Bilag 11

Supplerende høring Tillæg 1 til Lokalplan Nuuks Plads Metrostationsplads Foreslåede ændringer efter den offentlige høring

Som følge af den offentlige høring foreslås en række ændringer.

Tegning 5c · Porte og passager

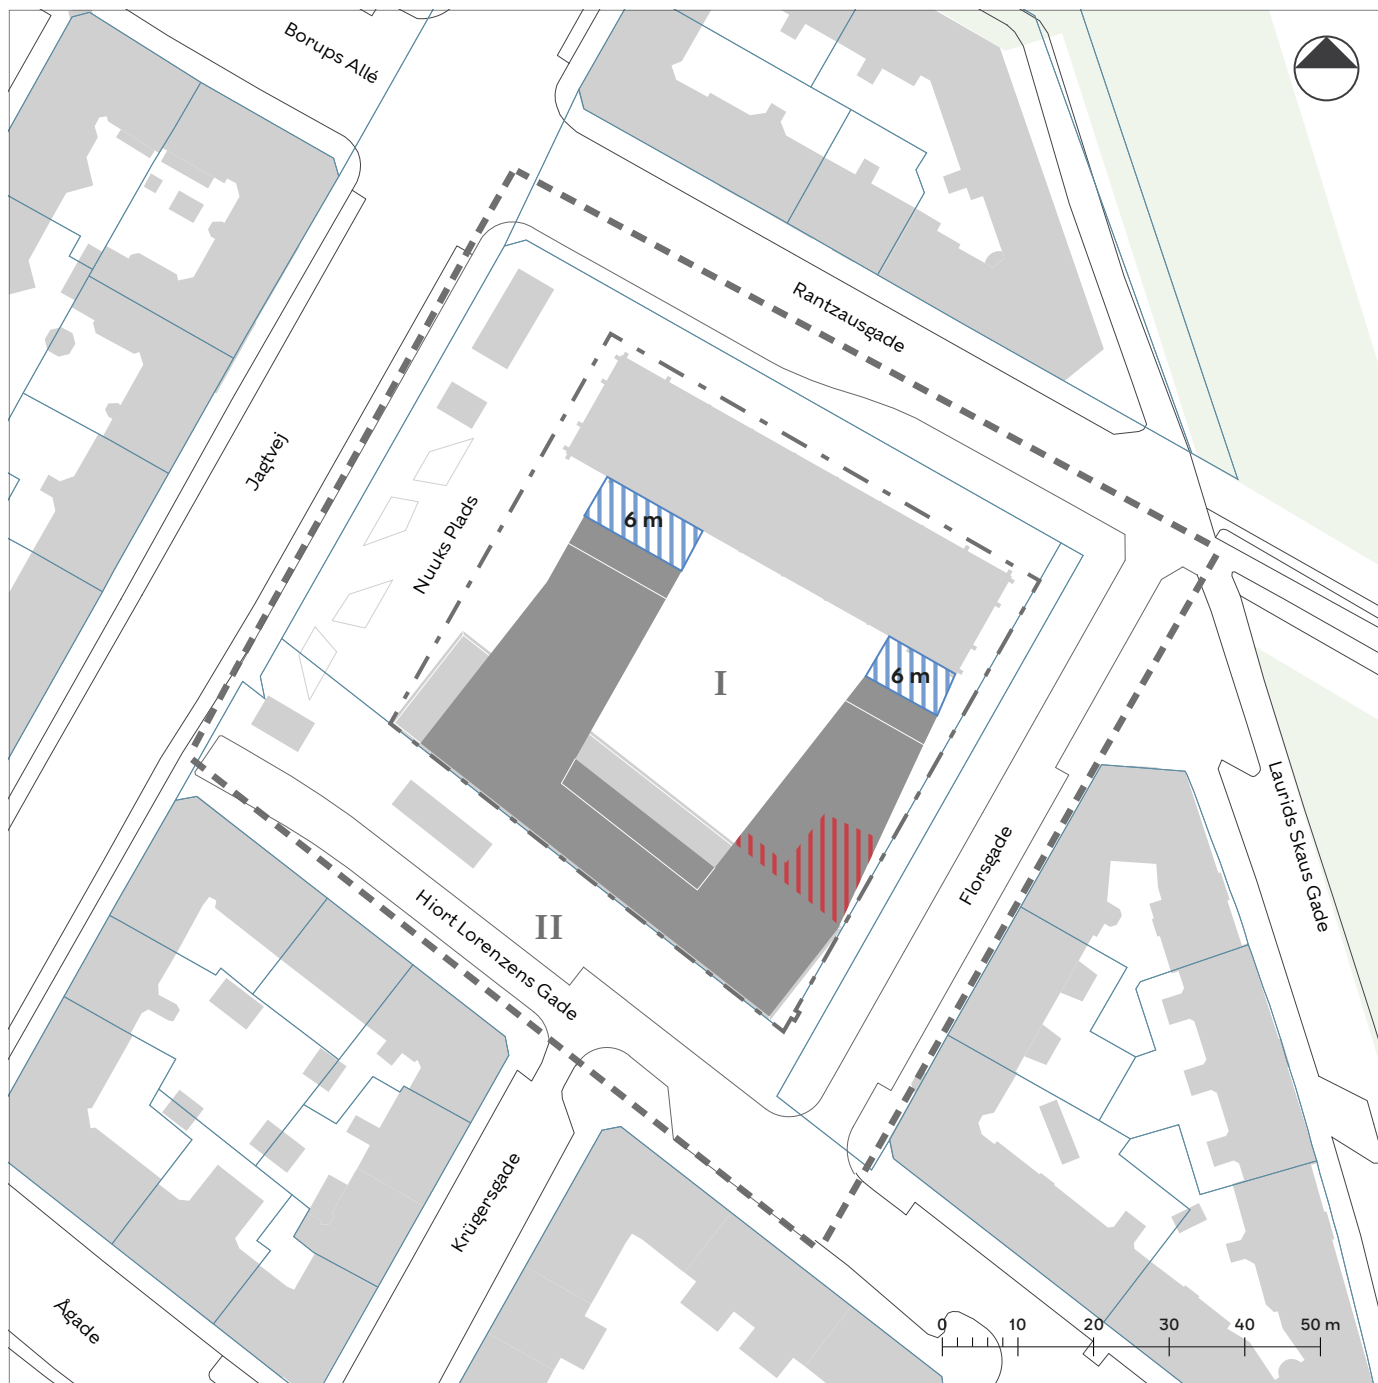
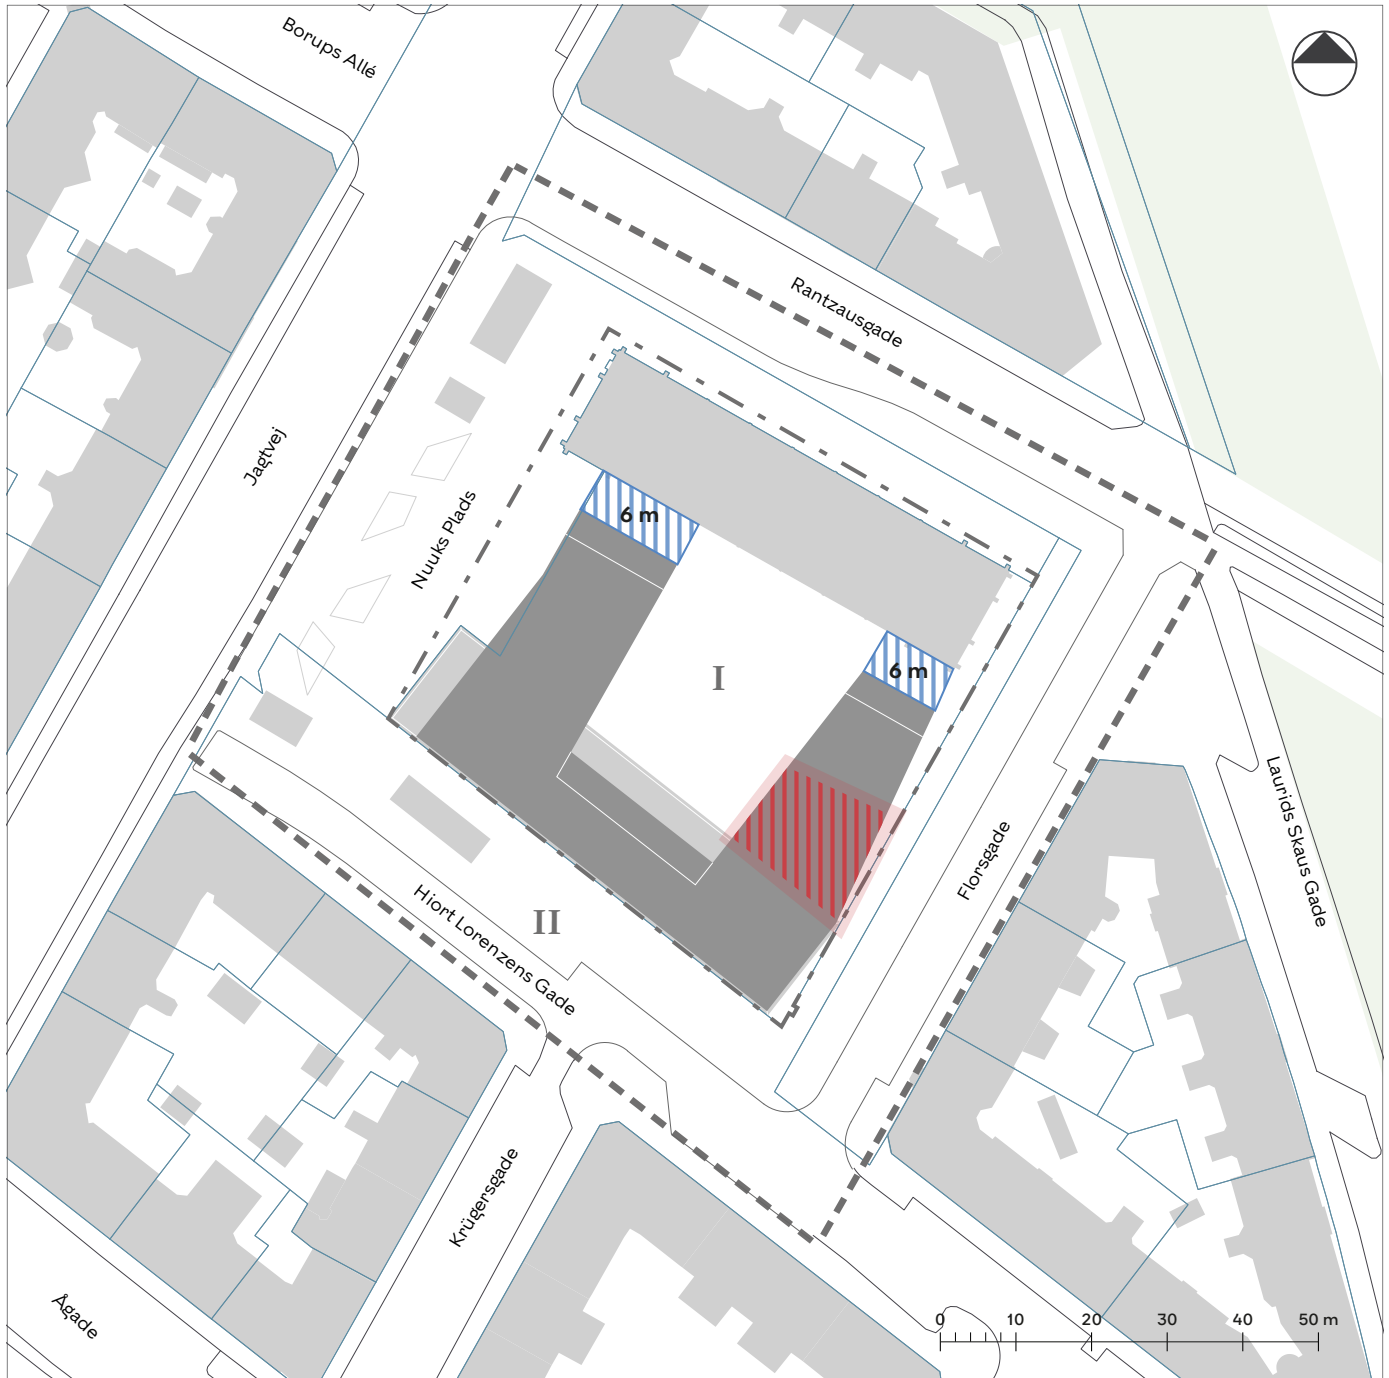
Bygherre ønsker et felt for placering af port. Porten ønskes flyttet væk fra Koppels bygning. Et felt fremfor en eksakt placering skaber større fleksibilitet. Portens bredde ønskes angivet til min. 1,4 m.

- § 6, stk. 2. Bebyggelsens placering
c) "Porte og passager skal placeres, som vist på tegning 5c. **Portrum skal have en bredde på min. 1,4 m i lige linje. Der må ikke være barrierer som cykelstativer og andet mellem Florsgade og det indre byrum.**"
- Lokalplantegninger tilrettes
Tegning 2a - Anvendelse.
-Markering af gråt felt for anden anvendelse udvides.
Tegning 5c - Porte og passager og Tegning 6a - Ydre fremtræden
-Der angives et felt.
- Redegørelsen
-Konsekvensrettes bl.a. illustrationsplan og vignet af trafikforhold (se ovenfor pkt. 'Bilparkering')

Tegning 6a · Ydre fremtræden (bevaringsværdig bebyggelse)

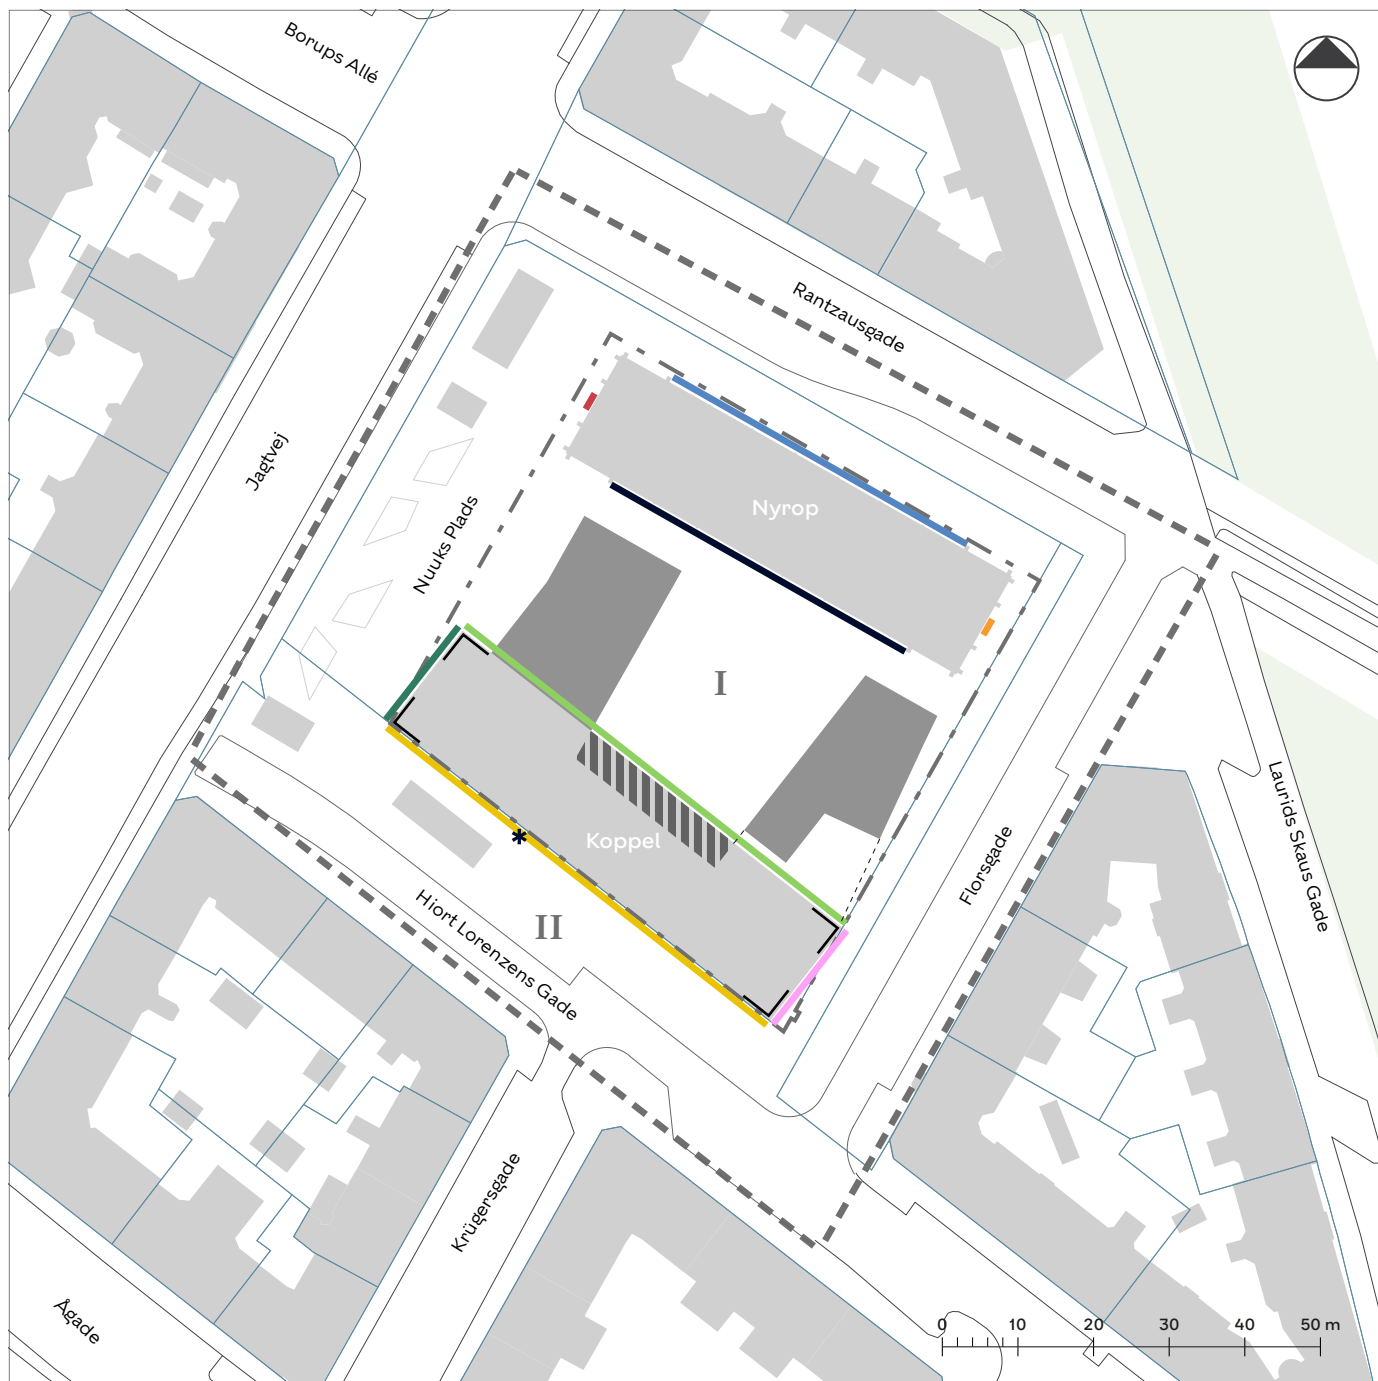
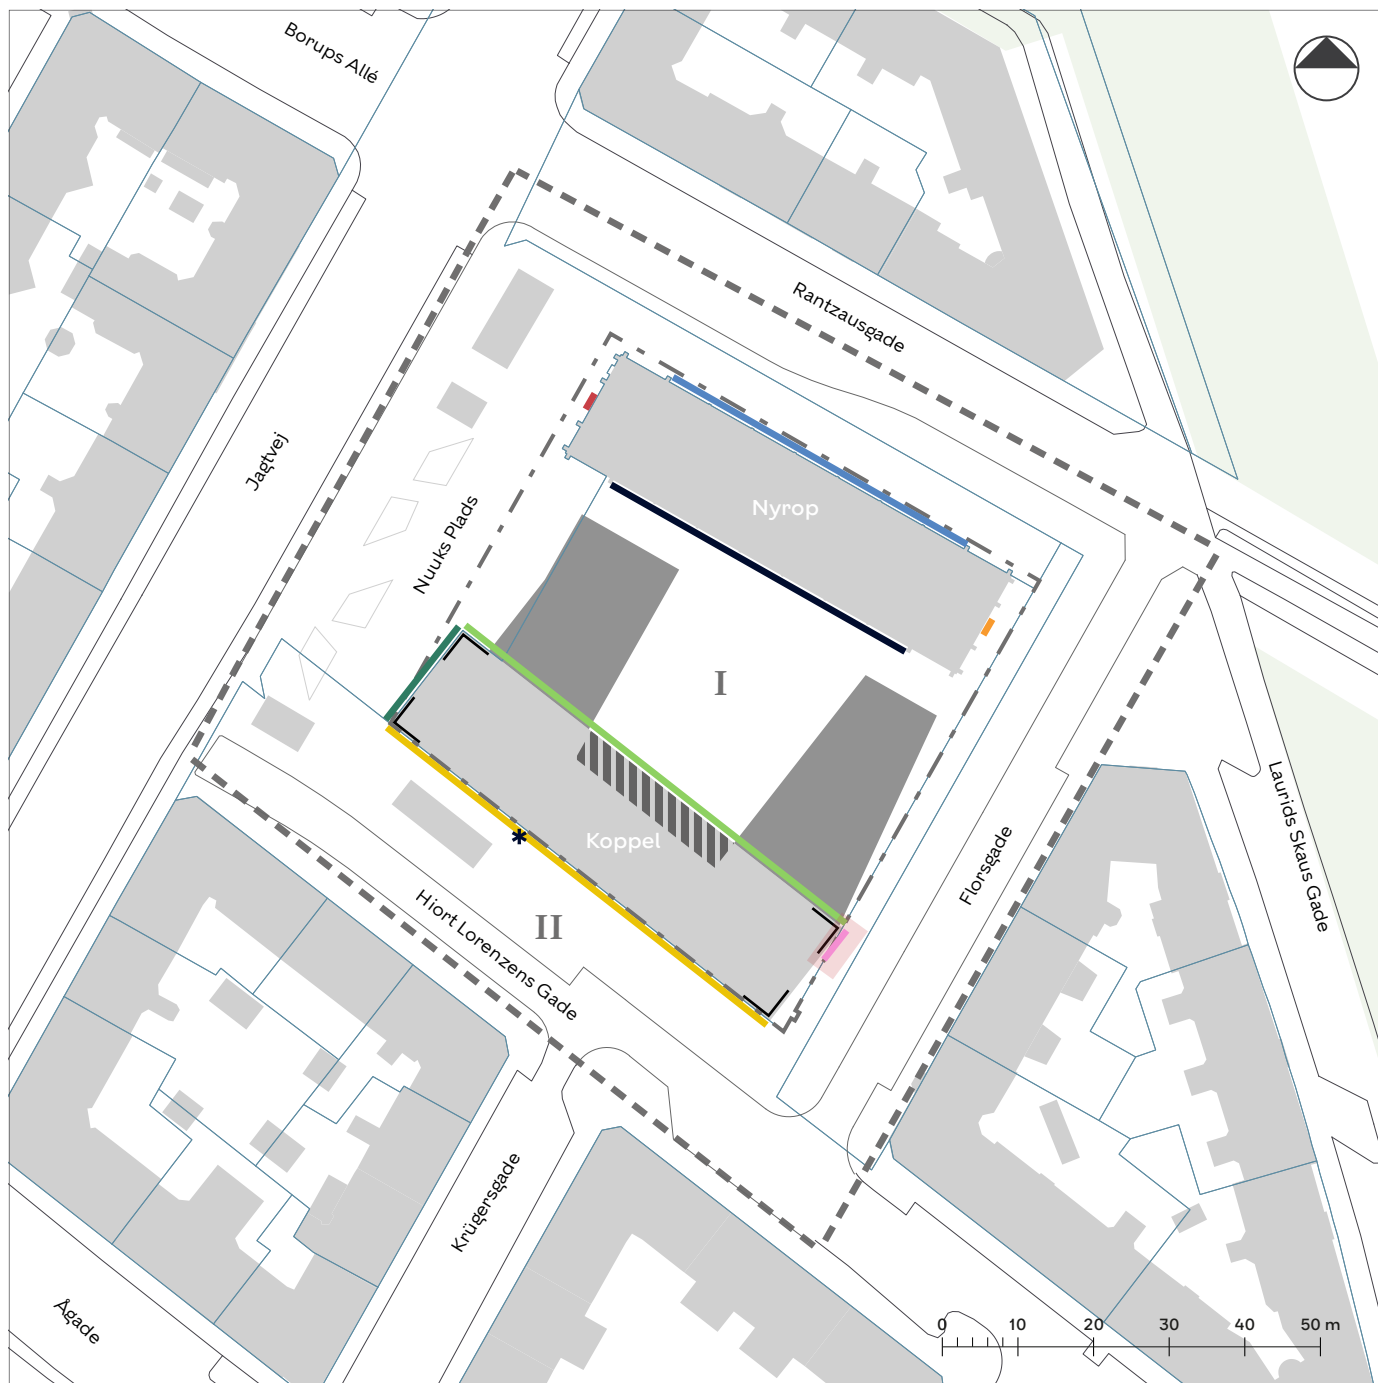
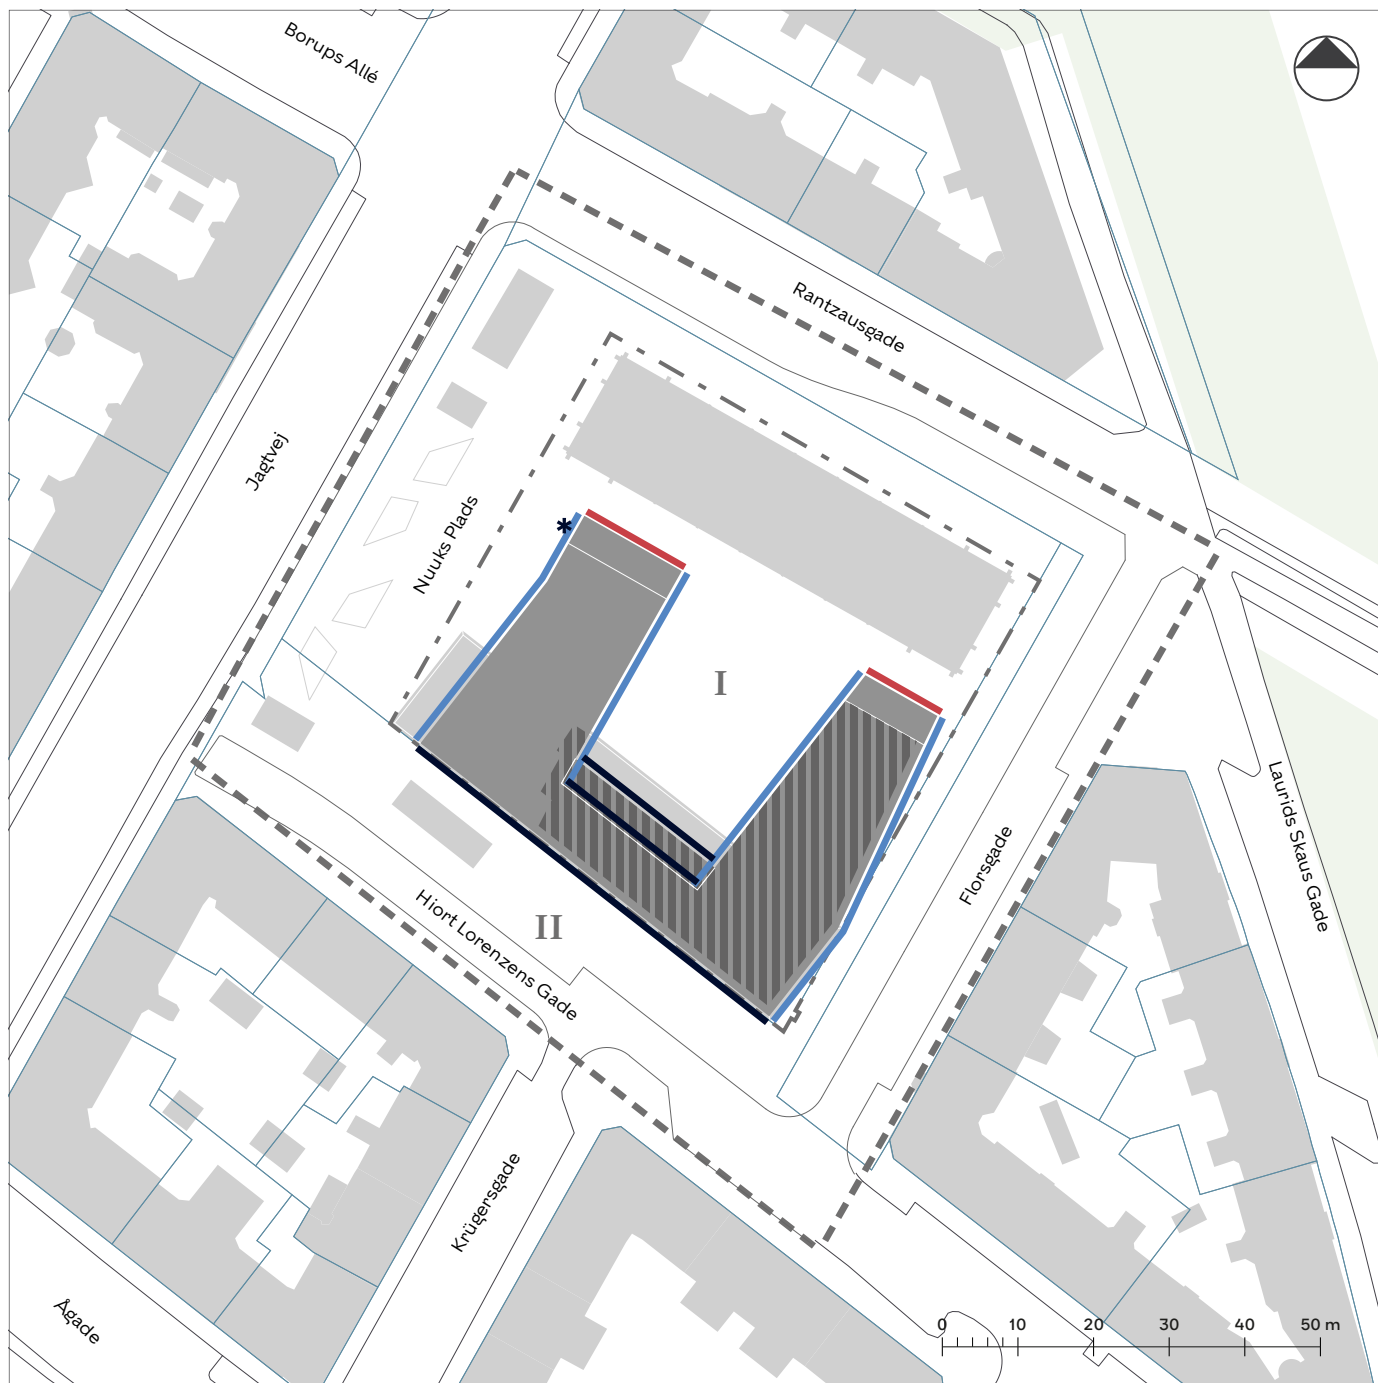
- Lokalplantegninger tilrettes
Tegning 6a - Ydre fremtræden
-Signaturen uinddækket porthul ændres til portlåge
- Redegørelsen
-Redegørelsen konsekvensrettessom følge af ændringerne.

-Bygherre ønsker at reducere antallet af vinduer i gavl mod Florsgade (facade g på lokalplantegning 6a), og at samle disse i et samlet felt, for at skabe et harmonisk udtryk i gavl mod Florsgade.

k) '....Portlåger skal udføres med lukket beklædning i metal eller skifer. Der kan også indsættes en portlåge laves et uinddækket porthul i facade f, hvis der er med adgang til bagvedliggende cykelparkering. rampe til kælder. Portlåge Porthullet skal være placeret som vist på tegning 6a og må maks. være 3 m i bredden og maks. 1 etage i højden.

- § 7, stk. 1. Bevaringsværdig bebyggelse
j) "Vinduer kan være maks. én etage i højden... ~~Langs facade g kan huller til vinduer, døre og franske altaner være maks. 0,9 m i bredden.~~ **Langs facade g kan der kun laves huller til vinduer i 3 og 4 etage indenfor maks. 2 moduler (3,6 m) i bredden (et hul pr. etage, placeret i højre side af gavlen).**"
- Lokalplantegninger
Tegning 6a - Ydre fremtræden (bevaringsværdig bebyggelse)
-*Lyserød facadelinje for facade g er gjort mindre.*
- Redegørelse
-*Redegørelsen konsekvensrettessom følge af ændringen.*
